1167-
						Жилой дом с приспособлением подземной автостоянки под защитное сооружение гражданской обороны - «укрытие» (ЗСГО) с инженерными сетями и благоустройством территории по адресу: Москва, внутригородское муниципальное образование Измайлово, бульвар Сиреневый, земельный участок 4/4 (Сиреневый б-р, з/у4) (Восточный административный округ)
Изм.	Кол.уч	Лист	№док.	Подпись	Дата	
Разработал					04.24	Корпус 1, 2, 3 — Стадия: — Лист: — Листов: —
Проверил						
ГАП						
Гл. арх. бюро						
Н. контр.						Схема расстановки СТМ предпоследних этажей секций — ООО "Проектное бюро АПЕКС"
ГИП

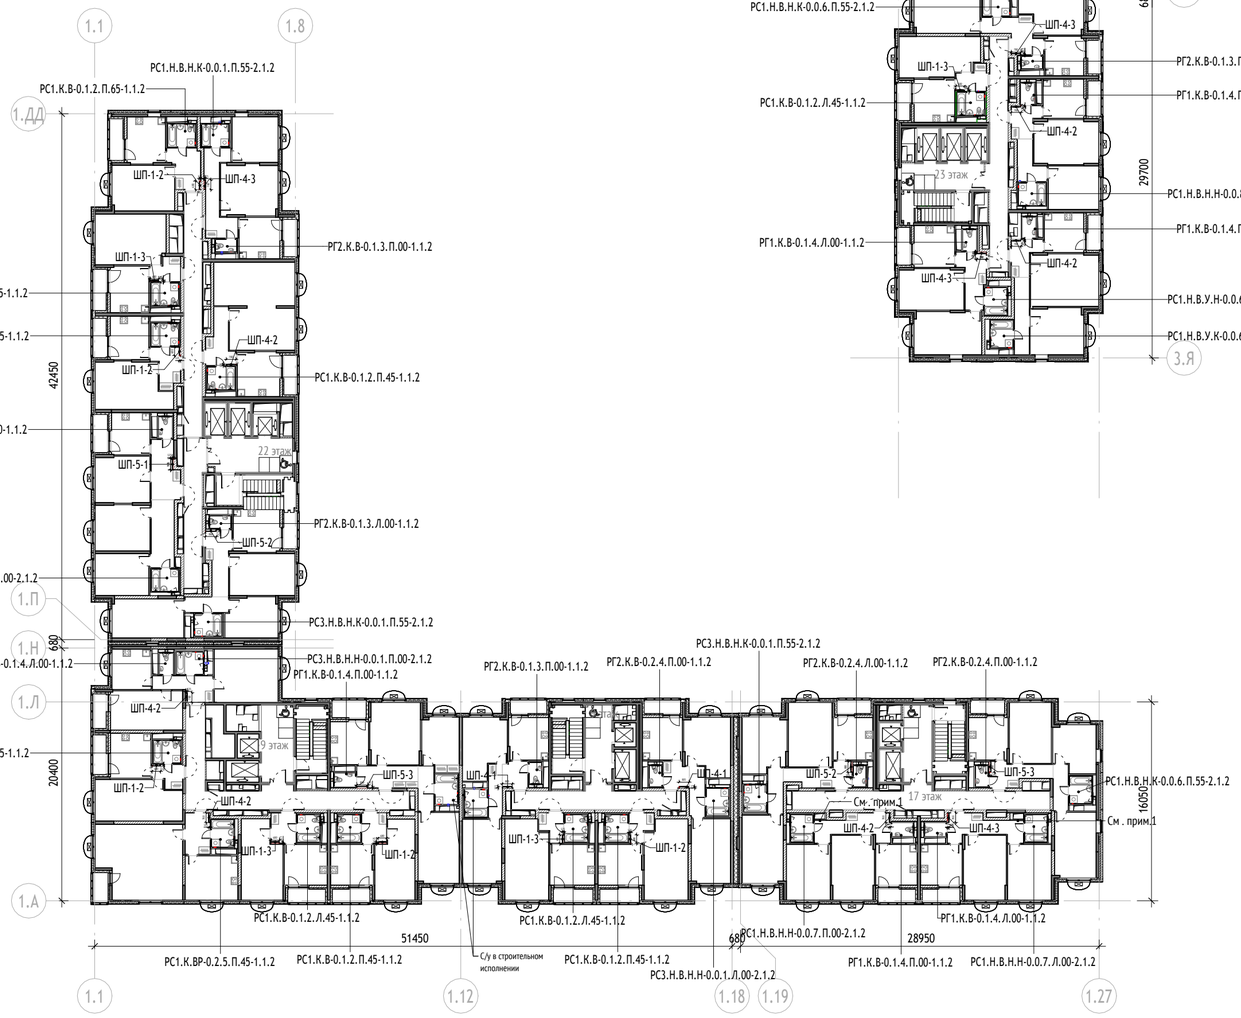
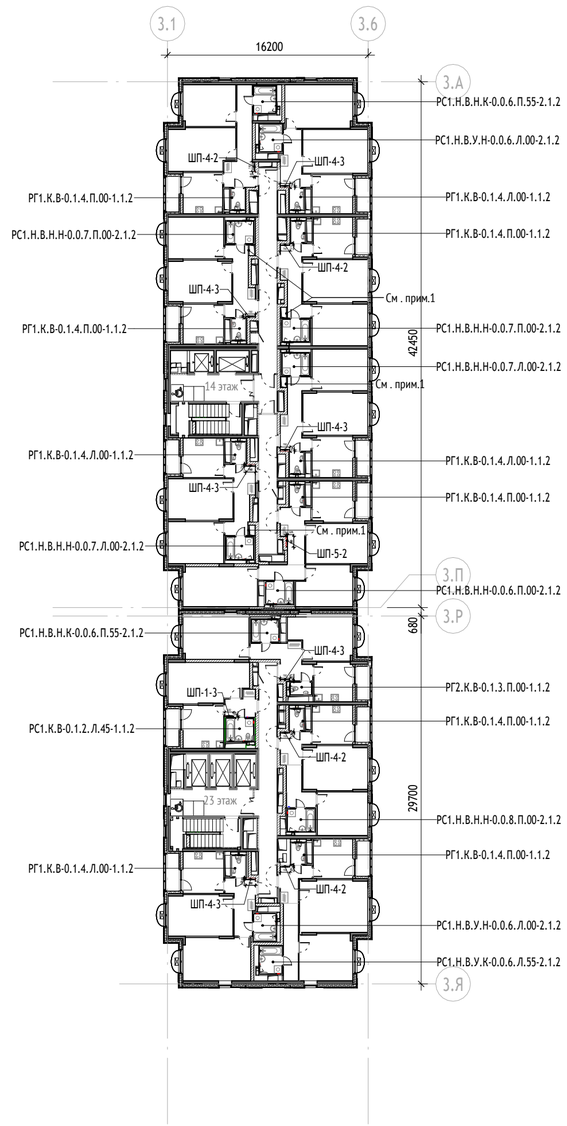
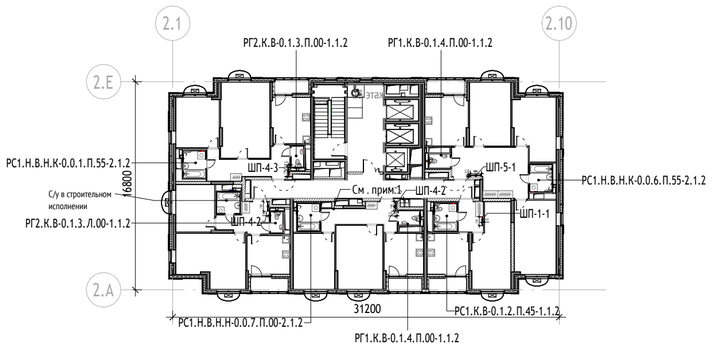
1. Необходимо применить в качестве зашивки перегородку из ПГП 80мм;

Для опирания данной перегородки из ПГП заложить в проект подготовку из цементно-песчаного раствора марки не ниже М75, высотой 80мм и шириной 150мм на всю длину перегородки, в качестве защитного слоя инженерных коммуникаций;

К данным перегородкам на кладочных планах типовых этажей поставить выноски на примечание, на Листе разместить Примечание следующего содержания: "Перед возведением перегородки из ПГП необходимо выполнить подготовку из ЦПР марки не ниже М75, высотой 80мм и шириной 150мм на всю длину перегородки. Подготовку из ЦПР выполнять после подключения СТМ к инженерным коммуникациям, монтаж перегородки на подготовку осуществить не ранее, чем через 3 дня после устройства подготовки".
